Autorité environnementale

**Avis délibéré de l’Autorité environnementale
sur le parc éolien en mer de Dieppe - Le Tréport
(76)**

n°Ae : 2018-50

Avis délibéré n°2018-50 adopté lors de la séance du 29 août 2018

Figure 7 : Simulation des limites médianes d'impact sonore maximal (battage de pieux) sur les poissons durant les travaux par rapport aux zones de frayères et nourriceries (source : étude d'impact EMDT)

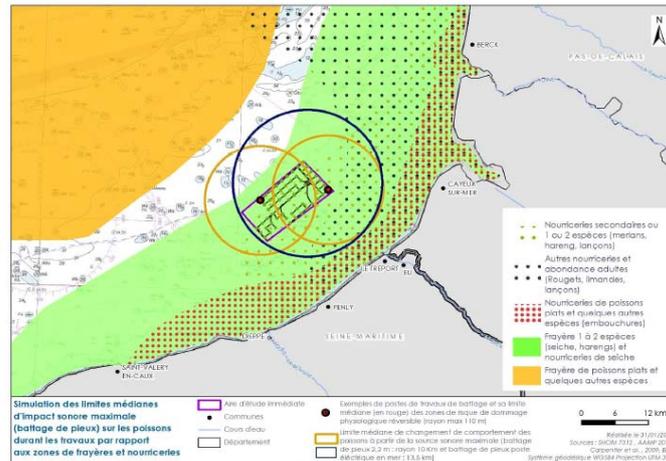
L'Ae souligne l'importance de la zone concernée par le bruit des travaux pouvant avoir un effet sur le comportement des poissons (voir figure 7), associée à la durée de la période de battage des pieux (8 mois).

Les incidences sur la fréquentation des frayères et nourriceries dans cette zone ne peuvent être complètement appréciées. La contribution transmise à l'Ae par l'AFB relève également que l'impact du bruit sur les populations de lançons du ridens de Dieppe, qui n'est pas examinée dans l'étude d'impact, devrait être évalué à fort, car la phase de travaux va probablement supprimer de façon prolongée (plusieurs mois) la fonctionnalité de ce secteur et cette espèce a peu de possibilités de report sur d'autres zones. De même, les effets de perte temporaire de zones fonctionnelles (nourricerie/frayères) liés aux travaux du raccordement nécessiteraient d'être mieux renseignés et appréciés. Alors que cet impact présente des conséquences potentielles pour l'alimentation de la macrofaune⁵⁶, aucune mesure spécifique n'est prévue pour réduire les impacts des travaux sur les poissons.

Figure 8 : Effet des expositions prolongées sur les cétacés et les pinnipèdes

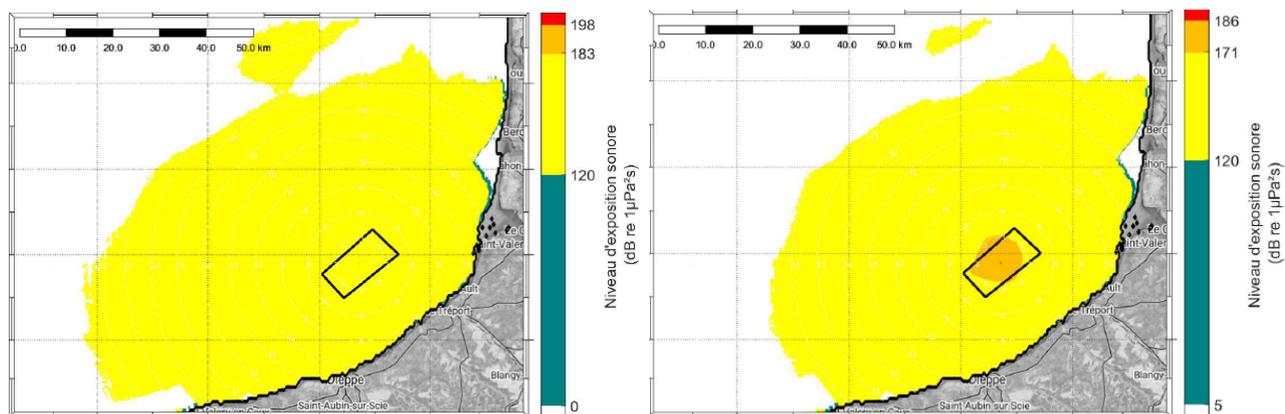
L'analyse produite sur les effets des expositions prolongées présente également des limites. De façon intéressante, le dossier produit deux cartes des risques en fonction du point de départ d'un cétacé moyenne fréquence (à gauche) ou d'un pinnipède (à droite) en phase de fuite à la vitesse de 20 km/h lors d'une séquence de battage de pieu (cartes page suivante).

L'Ae relève d'une part que, sans être lui-même représenté dans les résultats modélisés, l'habitat estuarien de la baie de Somme est très probablement affecté par des effets supérieurs à 120 dB re 1µPa²s. D'autre part, ce seuil correspond à un seuil conservatoire pour évaluer le dérangement des espèces et à un type de réponse (la fuite), la couleur orange correspondant au seuil de dommage physiologique temporaire, la nature des dérangements étant de plus en plus forte entre ces deux seuils : l'absence de discrimination pour des seuils intermédiaires ne permet pas de préciser le niveau d'impact pour les populations inféodées à cet habitat. Comme le souligne l'avis technique du conseil de gestion du 20 octobre 2017, « la question de l'évolution de l'utilisation du milieu marin par les deux colonies de phoques de la baie de Somme durant la phase chantier doit se poser⁵⁸ ».

L'Ae prend note des limites des connaissances scientifiques rappelées, ainsi que des mesures envisagées pour réduire l'impact de la modification de l'ambiance acoustique sous-marine (détection préalable dans la zone de risque instantanée par acoustique passive en temps réel et par observation ; réduction du bruit à la source (rideaux de bulle ou confinement) ; démarrage progressif pour permettre la fuite des mammifères proches). Néanmoins, la question spécifique des éventuels effets indirects de perte d'habitats du fait du dérangement acoustique sur une période prolongée n'est pas abordée. Par ailleurs, l'analyse des additions d'effet pour les mammifères marins apparaît alors peu satisfaisante, faute de prendre en compte cet effet indirect pour les populations de Phoques⁵⁹.

En réponse aux rapporteurs sur ce point, le maître d'ouvrage a pour l'essentiel rappelé les éléments figurant déjà dans son dossier et notamment :

- le fait que cette question fait encore l'objet de recherches non conclusives, auxquelles il contribue, et que la recherche s'orienterait vers des modèles d'effets sur les populations, en cours de développement ;
- le maintien de seuils pour une exposition prolongée identique aux seuils pour l'exposition durant une seconde, « car à ce jour, aucun autre consensus n'établit l'évolution des seuils de tolérance en fonction du temps cumulé de l'atelier de construction ».

Figure 3 : Zones d'impact visuel (partie terrestre) (source : dossier EMDT)

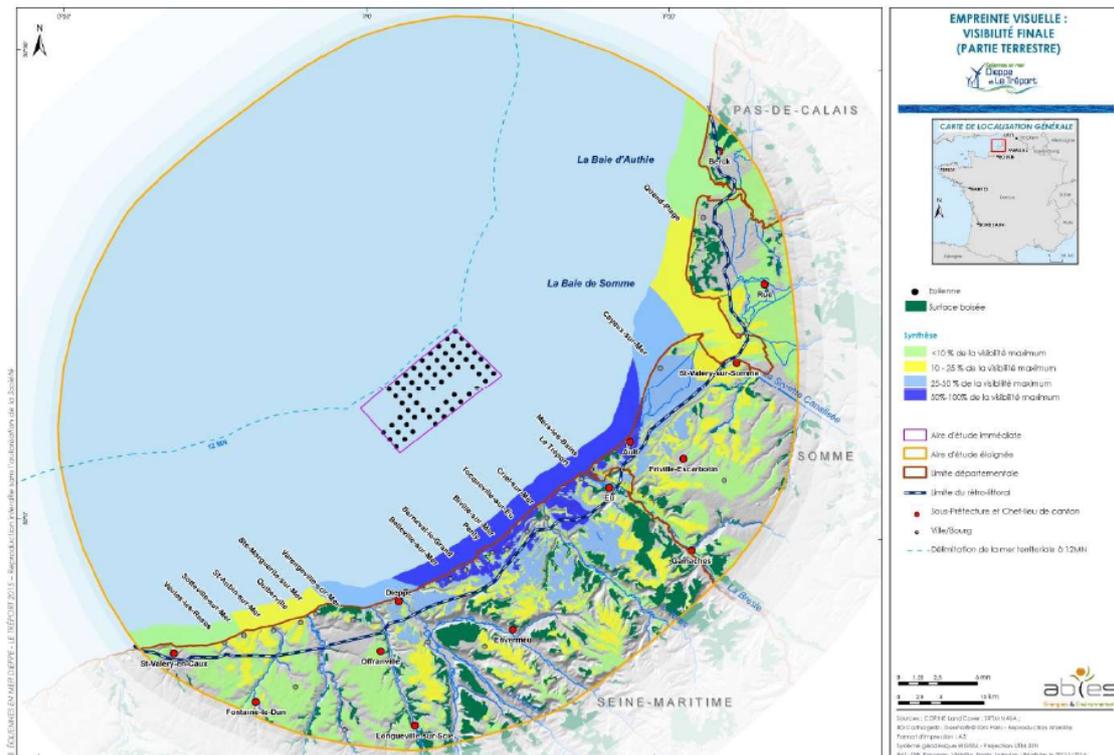
Le dossier présente une évaluation théorique des zones de visibilité terrestre du parc éolien (voir carte ci-dessous) qui conduit à identifier :

- une zone de visibilité forte (de 50 à 100 % de la visibilité maximale) sur l'ensemble du littoral entre Belleville-sur-Mer et Ault. Cette visibilité est également forte plus à l'intérieur des terres, sur quelques portions de la D925 et de la D940.
- une zone de visibilité modérée (de 25 à 50 % de la visibilité maximale) sur les parties littorales entre Ault et la Pointe du Hourdel (incluant les bas-champs) et entre Dieppe et Varengeville-sur-Mer ainsi que sur certaines zones à l'intérieur des terres en retrait de Criel-sur-Mer ou Penly.
- une visibilité faible à négligeable pour le reste de la zone d'étude.
